VO/22/18867/61

**Gegenstand: BP 217-III Rennplatz Nord/Östlich Roter-Brach-Weg - Kenntnisnahme der Ergebnisse des Planungsverfahrens**

## Bebauungsplan Nr. 217 - III Rennplatz Nord / Östl. Roter-Brach-Weg

Siegerentwurf - Auer Weber

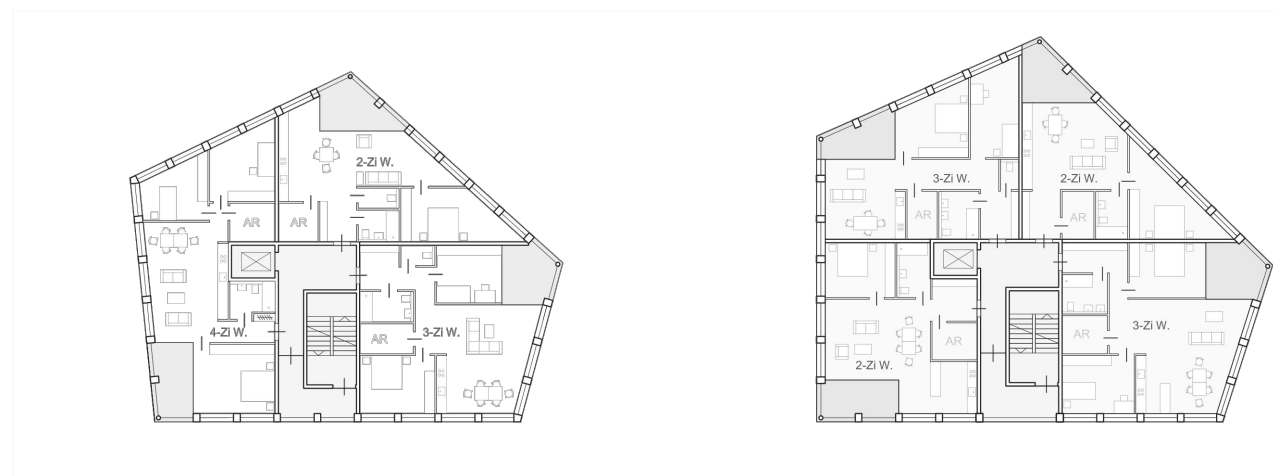
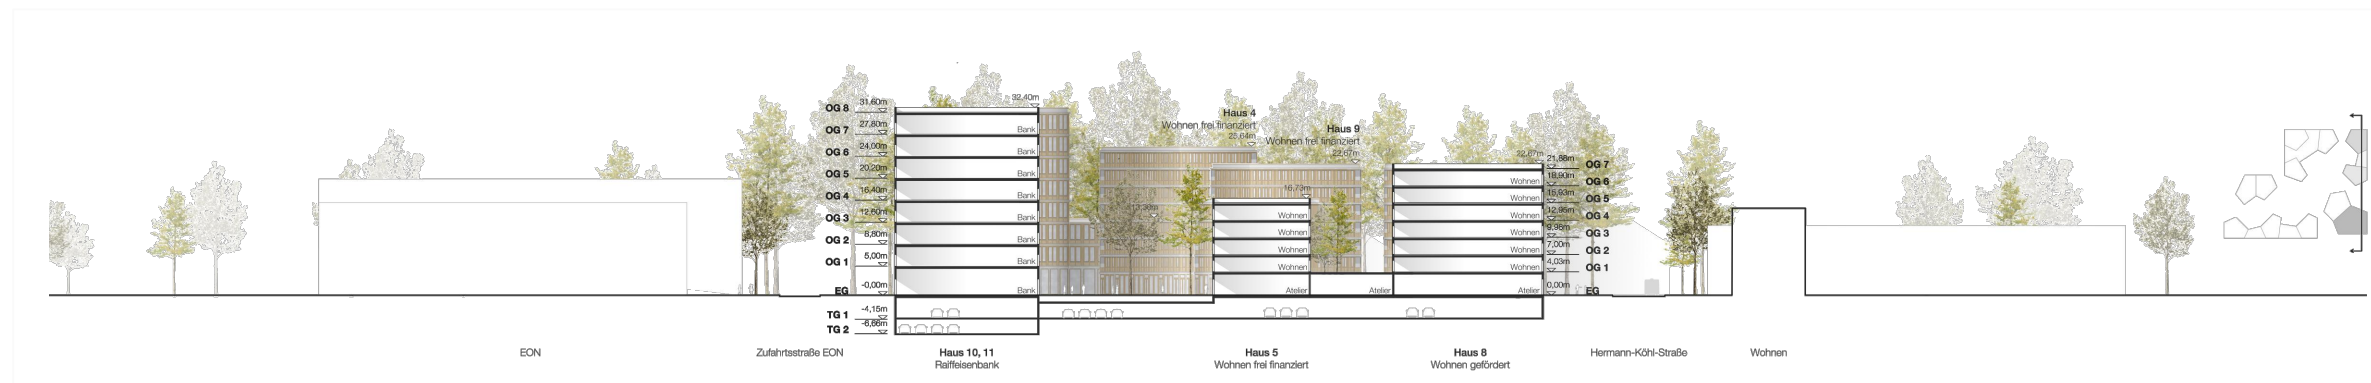
- Der Entwurf muss dahingehend überarbeitet werden, dass die Möglichkeit einer für Klima-, Erholungs- und Nachhaltigkeitszwecke nutzbaren Grünfläche entsteht. Diese besteht aus mind. 5.000 qm öffentlich nutzbarer Grünfläche, welche sich in das Quartier integriert wie auch unmittelbar an die Bebauung angrenzt. An die öffentliche Grünfläche sollen im Westen unmittelbar Flächen anschließen, welche aufgrund ihrer Lage in der Seveso-III-Richtlinie für eine Aufenthaltsnutzung in jeder Form ausgeschlossen sind. Diese Flächen können langfristig als Wasser-Retentionsflächen mit hohem ökologischen sowie klimatischen Wert und zudem als CEF-Flächen zugunsten artenschutzrechtlich geschützter Lebewesen der Nutzung zugeführt werden. Nach Osten schließen an die öffentliche Grünfläche gemeinschaftliche (nicht öffentliche) Grünflächen an und schaffen damit eine leistungsfähige und grüne Ost- West Verbindung mit sehr hohem Aufenthalts- als auch Nutzungswert sowohl für die Besucher wie auch für die künftigen Quartiersnutzer.

- Die 5.000 qm öffentliche Grünfläche muss dabei zusammenhängend nachgewiesen werden, darf weder unter- noch überbaut sein und nicht im Seveso-III-Bereich liegen. Der Entfall des Gebäudes „Haus 4“ kann dies ermöglichen.

- Die Durchführung dieses Grünvernetzungskonzepts setzt voraus, das Gebäude „Haus 4“ zu entnehmen, um die Grünflächen für die Öffentlichkeit zu öffnen, die Qua-

- Positiv wird gewürdigt, dass wichtige Bestandsbäume, verteilt über das gesamte Quartier, erhalten werden können. Dies gilt insbesondere für die vorgesehenen Zugangsbereiche zum Quartier als auch für die öffentliche Durchwegung des Quartiers. Eine hohe Bedeutung für die Überarbeitung des Entwurfs hat der Erhalt möglichst vieler ökologisch wertvoller sowie erhaltungsfähiger Bestandsbäume. Dies ist zugleich die Vorgabe zur Überarbeitung. (siehe Plan/ Skizze Umweltamt)

- Flächen, die in der Seveso-III-Zone liegen, dürfen und können durchwegt werden, jedoch keine Möglichkeit des Aufenthalts bieten.
- Der bisherig im Haus 4 integrierte Kindergarten muss als Folge der Wegnahme „Haus 4“ verlegt werden, beispielsweise in den Sockel der Häuser 5, 6 und 7. Der Freibereich des Kindergartens kann dabei auch auf der Dachgartenfläche nachgewiesen werden.

- Um die durch die Wegnahme von Haus 4 wegfallende Geschossfläche zumindest in Teilen auszugleichen, kann die Höhenentwicklung der bestehenden Gebäude städtebaulich verträglich – insbesondere in den südlichen Baukörpern – angepasst werden.

- Der bisher bestehende Höhenversatz in Form einer Stützmauer im Norden des Grundstücks (angrenzend an den öffentlichen Gehweg) sollte entfallen und es soll ein barrierefreier Zugang ins Quartier ermöglicht werden. Auch an dieser Stelle soll überprüft werden, ob der Baumbestand zum Teil erhalten werden kann.

- Der Tiefgaragen-Loop ist aufgrund der damit verbundenen großflächigen Unterbauung von öffentlichen Grünflächen nicht erwünscht und eine Umplanung ist hierzu erforderlich. Die Neuplanung ist so zu gestalten, dass möglichst viele Bestandsbäume erhalten werden können und die öffentliche Grünflächen ebenfalls nicht unterbaut werden. Zudem sollen die Rampen bzw. Öffnungen der TG-Zu- und Ausfahrten außerhalb der Seveso-III-Zone liegen.

- Positiv bewertet wird, dass das Brandschutzkonzept eine Befahrung der Innenhöfe nicht vorsieht. Dies ist im Detail noch nachzuweisen.
- Eine Ausfahrt der Tiefgarage in Richtung Westen ist grundsätzlich möglich. Allerdings sind gewisse Anpassungen der bisher geplanten Zu- und Ausfahrt notwendig, um das nachbarschaftliche Gelände der E.ON ebenfalls an die Wernerwerkstraße anzubinden. Daher müsste die Zufahrt etwas in Richtung Süden verlegt, ebenerdig gestaltet und die Tiefgaragenrampe von der gemeinsamen E.ON Durchfahrt angefahren werden. Zu beachten sind hierzu folgende Zeichenhinweise. Ansonsten sind die vorgegebenen Zu- und Abfahrtsbereiche einzuhalten.

- Der vorliegende Planungsentwurf sieht eine unterschiedliche Behandlung der Dachflächen vor. Dachflächen, die durch deren Höhenentwicklung einsehbar sind, sollen von PV-Anlagen freigehalten und begrünt werden. Dem wird zugestimmt. Die vorgesehenen Dachflächen für PV-Anlagen sind ebenfalls zu begrünen (Kombisystem). Für die zugänglichen begrünter Dächer ist ein detailliertes Nutzungskonzept der Dachflächen auszuarbeiten. Diese sollten vorrangig für gemeinschaftliche Nutzungen vorgesehen werden.
